II/353 D1 - RYTÍŘSKO - JAMNÉ, I. STAVBA, PD

SOUHRN ZÁZNAMŮ Z KDP A JEDNÁNÍ VE STUPNI DSP		
výkres	měřítka	PDPS stupeň

Záznam z kontrolního dne projektu

Záznam z pracovního jednání k projektu:

II/353 D1 - RYTÍŘSKO - JAMNÉ, I. STAVBA, PD
PŘÍLOHA 1 ŘEZ KM 1,000 VÝKOP V KOŘENOVÉM
PROSTORU STROMŮ

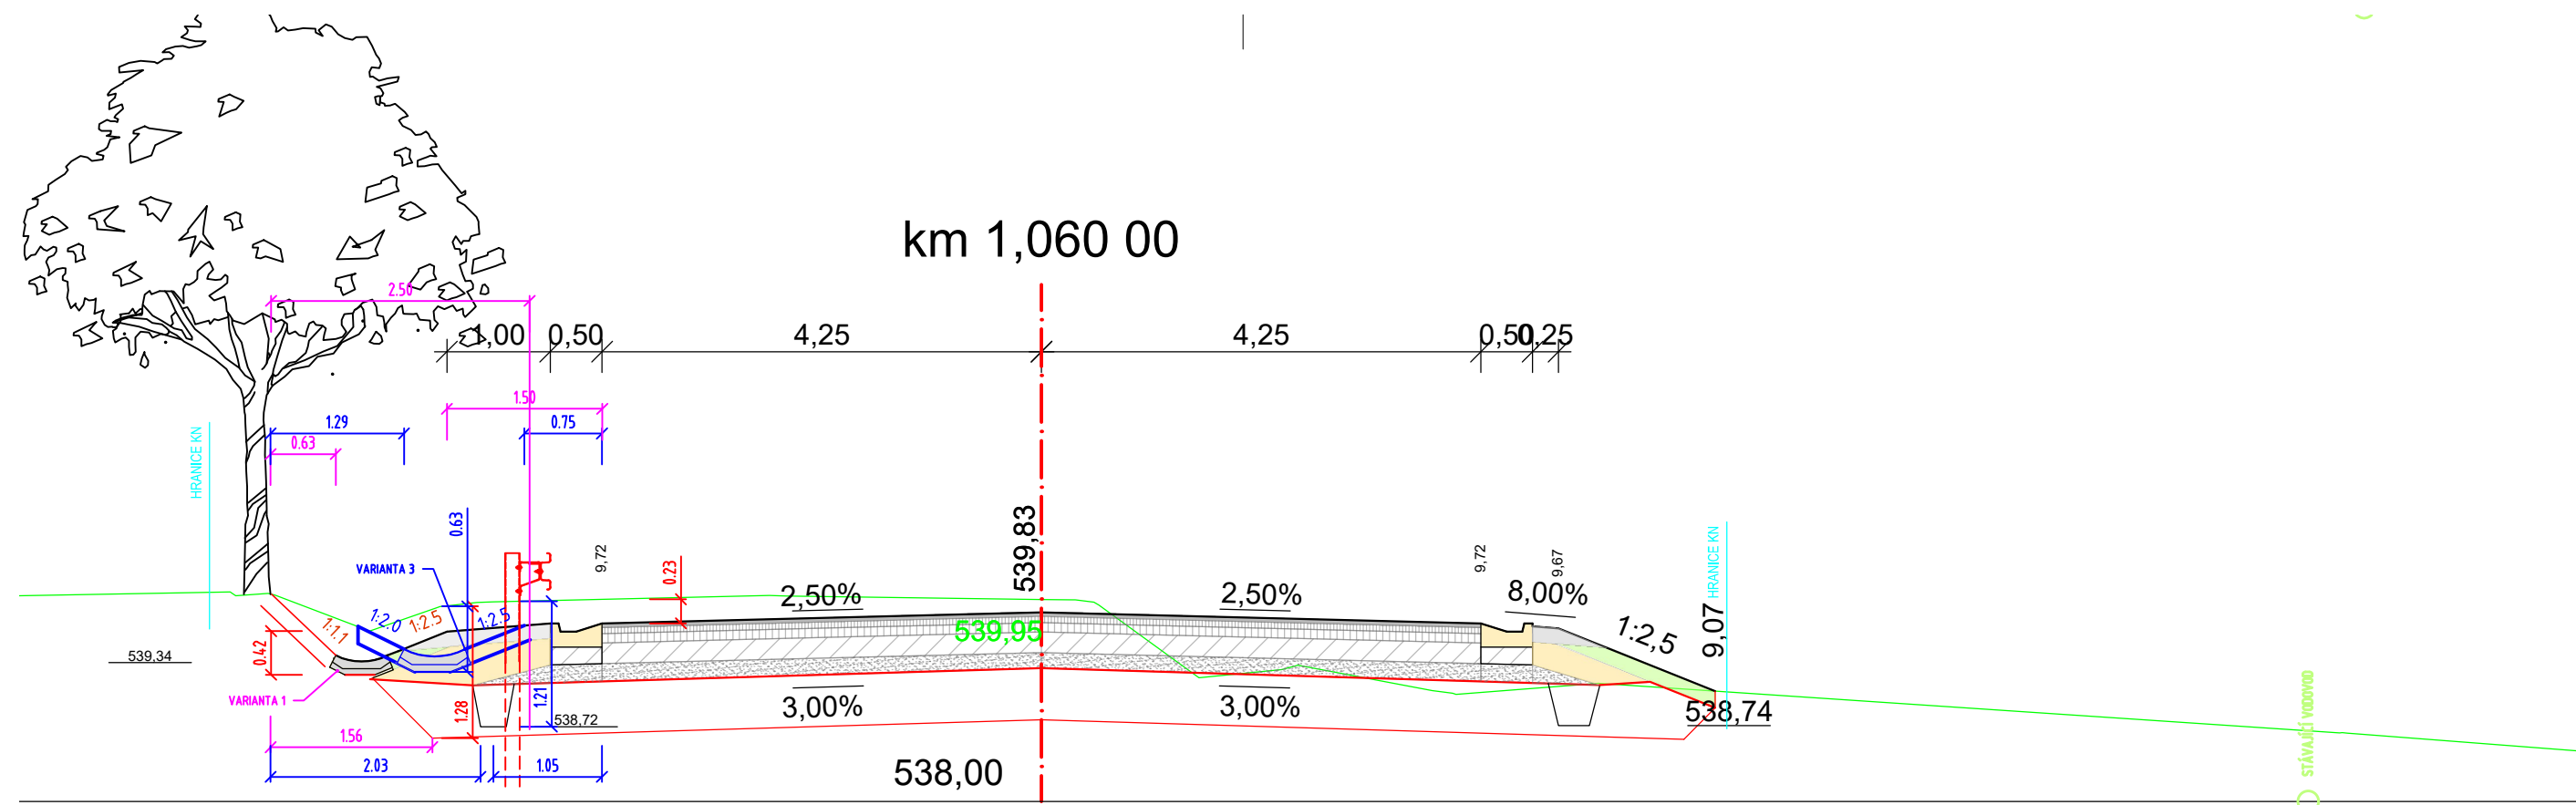
Všechny stromy ve stromořadí v úseku v km 0,970 – 1,144 jsou blíže než 2,5m od hrany výkopu nezbytného pro řádné provedení konstrukce vozovky dle návrhu v DUR. Projektant DSP představil míru zásahu výkopem do kořenových prostorů jednotlivých stromů. U většiny stromů spočívá zásah do kořenového prostoru v úpravě stávajícího příkopu na mělký rigol se zpevněným dnem žlabovkou v betonovém loži. Zde se předpokládá zásah max do hloubky cca 0,2-0,3m. Sejmutí ornice v mocnosti 0,2 m je dáno Závazným stanoviskem – souhlas k trvalému a dočasnému odnětí ze ZPF vydané OŽPZ KÚ KV ze 20.12.2018. Samotná konstrukce vozovky a doplnění odvodnění zemní pláně pomocí podélné drenáže je většinou navrženo cca 2,0m od paty kmene. Tento zásah by neměl mít významný dopad na vitalitu stávajících stromů a je pravděpodobné, že neohrozí jejich životnost, proto s tímto návrhem zástupkyně OŽP souhlasí.

Z detailního rozkreslení návrhu je zřejmé, že stromy č. 4-6 dle dendrologického průzkumu se nachází nejblíže k vozovce a zároveň jsou v úseku, kde je kvůli plynulé návaznosti na již realizovaný obchvat obce Jamné navrženo lokální snížení nivelety oproti stávající konstrukci vozovky v úseku km 1,060 – 1,100. Zde byly představeny 3 možnosti návrhu:

Po představení výše uvedených variant a jejich prodiskutování s komentářem projektanta shledala zástupkyně OŽP variantu 1) jako nepřipustnou z důvodu rozsáhlého zásahu do kořenových prostorů stromů č. 4-6. Varianta 2) byla shledána jako nevhodná z důvodu požadavku na zachování vzrostlých dřevin, které jsou v relativně dobrém stavu. Požadavek vychází mimo jiné i ze závěrů zjišťovacího řízení. Projektantovi bylo určeno dále zpracovat variantu 3).

Kvůli snížení negativního dopadu výkopů v kořenových prostorech stromů navrhne projektant zúžení krajnice i v úseku kolem stromů č. 10 a 11.

II/353 D1 - RYTÍŘSKO - JAMNÉ, I. STAVBA, PD
PŘÍLOHA 2 REZ KM 1,060 VÝKOP V KOŘENOVÉM
PROSTORU STROMŮ

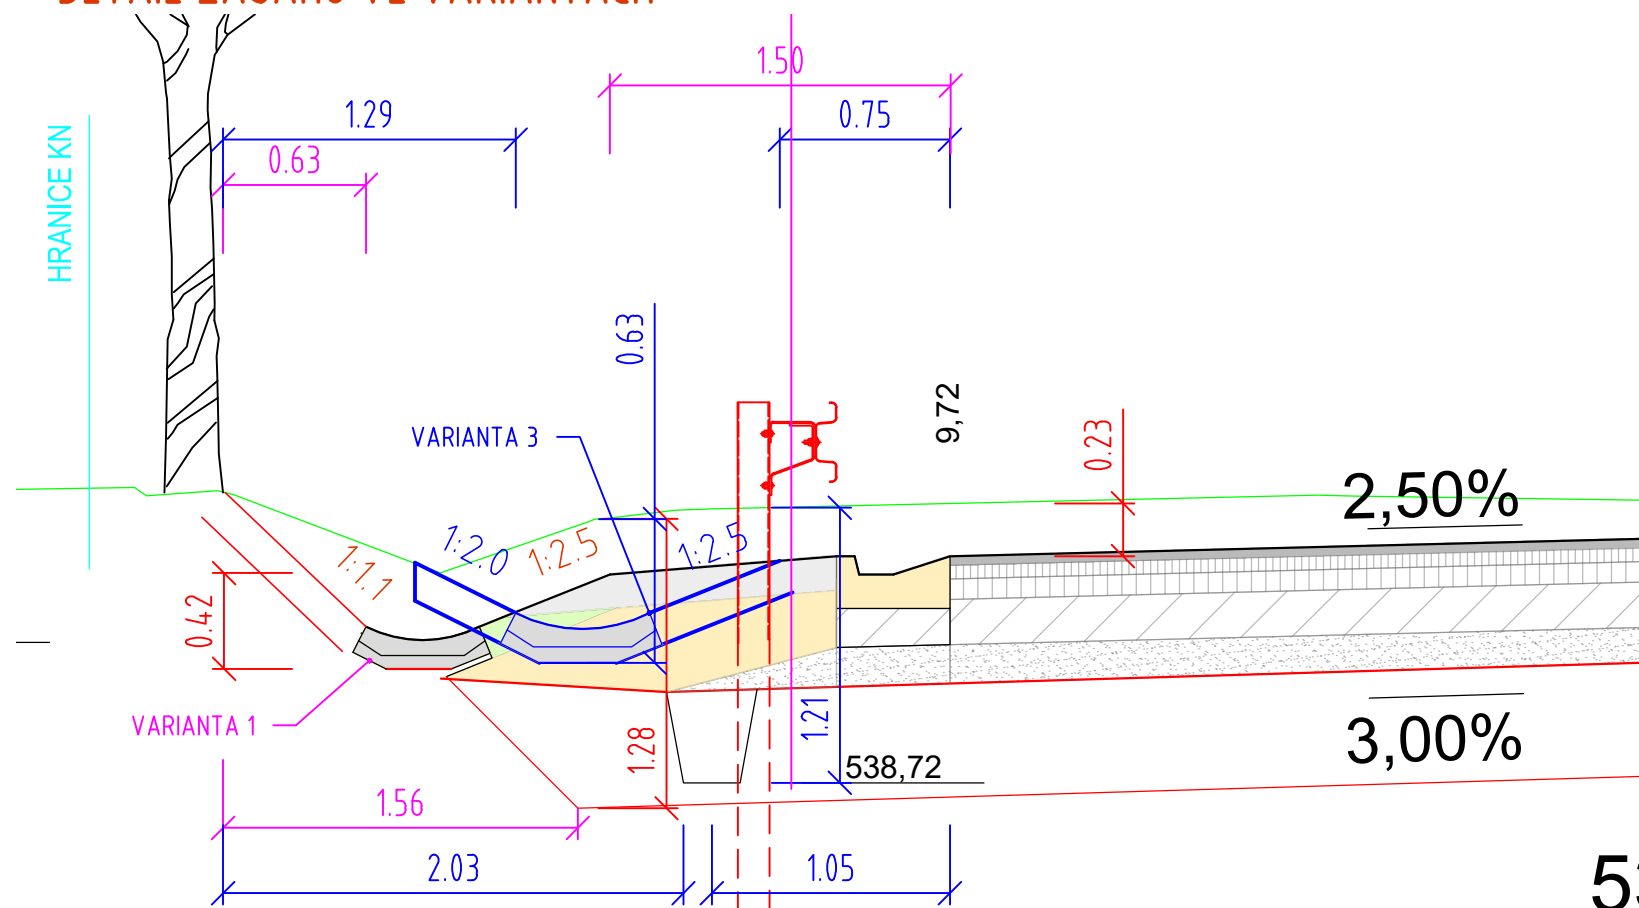
- 1) Provedení dle DUR, tzn. ponechání navrhované nezpevněné krajnice v šíři 1,5m (monolit. rigol 0,5m + 1,0m nezp. Krajnice). To generuje zásah do kořenového prostoru blíže než 1,0m od paty kmene o hloubce cca 0,6-0,7m pod úroveň stávajícího terénu.
- 2) Kácení stromů č. 4-6
- 3) Úprava návrhu v PD tak, že bude lokálně zúžena krajnice za svodidlem, aby byl zásah do kořenového prostoru o 0,75m dále od paty kmene než v případě možnosti 1). Díky tomu je tak dno žlabovky ještě před dnem stávajícího příkopu z pohledu od vozovky.

S ohledem na to, že před zahájením výkopových prací není možné snadno zjistit skutečný průběh kořenů v místě uvažovaného výkopu, bylo dohodnuto, že do závazného stanoviska OŽP a následně do PD bude uvedeno k ochraně dřevin následující: Stavba zasahuje do kořenového prostoru blíže než 2,5m od paty kmene. V kořenových prostorech je nařízeno provádět veškeré výkopové práce ručně a pod dohledem autorizovaného (certifikovaného) arboristy - konzultanta. Úkolem arboristy - konzultanta bude dohlížet na výskyt větších kořenů, jejichž přerušení by mohlo mít vliv na celkovou stabilitu stromů. Bude – li zjištěna v průběhu stavby kolize některého z důležitých kořenů s prvky dle návrhu (např. drenáž nebo konstrukční vrstvy vozovky), bude navrženo dodatečné kácení takto postižených stromů. Rozhodující orgán ve věci povolení kácení a udělení náhradní výsadby bude Obecní úřad Jamné. Adekvátně ke konečnému rozsahu kácení bude uložena náhradní výsadba. Pokud se podaří zajistit souhlas vlastníků sousedních pozemků, je upřednostněno projednání umístění náhradní výsadby do původní pozice ve stávajícím stromořadí. V tomto případě není nutné zajistit rozsah kompenzačních opatření – náhradní výsadby v ekvivalentu k ekologické hodnotě kácených stromů, protože z hlediska krajinného rázu je toto umístění hodnotnější.
